Vysvětlení č. 2 zadávací dokumentace veřejné zakázky „Revitalizace bankovní haly v budově ústředí ČNB“

Zadavatel v souladu s § 98 zákona č. 134/2016 Sb., o zadávání veřejných zakázek, v platném znění (dále jen „zákon“) níže poskytuje vysvětlení zadávací dokumentace výše uvedené veřejné zakázky (dále jen „ZD“) k žádosti dodavatele.

DOKUMENTACE INTAR – A. PROJEKTOVÁ DOKUMENTACE – INT.1_VOLNY – INT.1_004KnihaPvku_CastkancelarskyNabytek – výkres KL3-POHLED

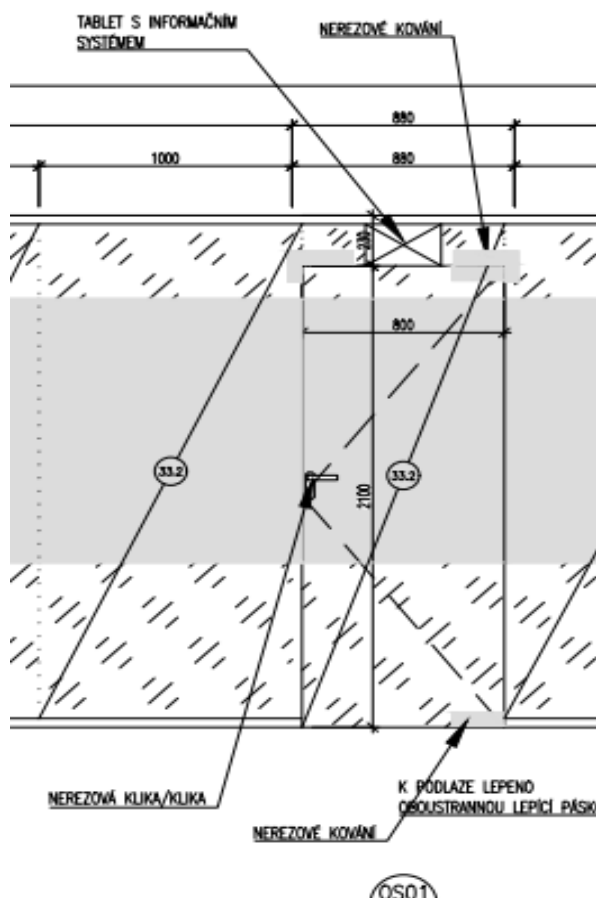
KL3 - prosíme o zadání detailů ke spotřebičům + dřezu a baterii“

Popis spotřebičů, dřezu a chladničky obsahuje volně připojená příloha č. 3 návrhu smlouvy – Podklady pro provedení díla, a to konkrétně:

Všechny výrobky je zhotovitel v rámci plnění dle smlouvy povinen předložit ve vzorkování zadavateli (objednateli) ke schválení.
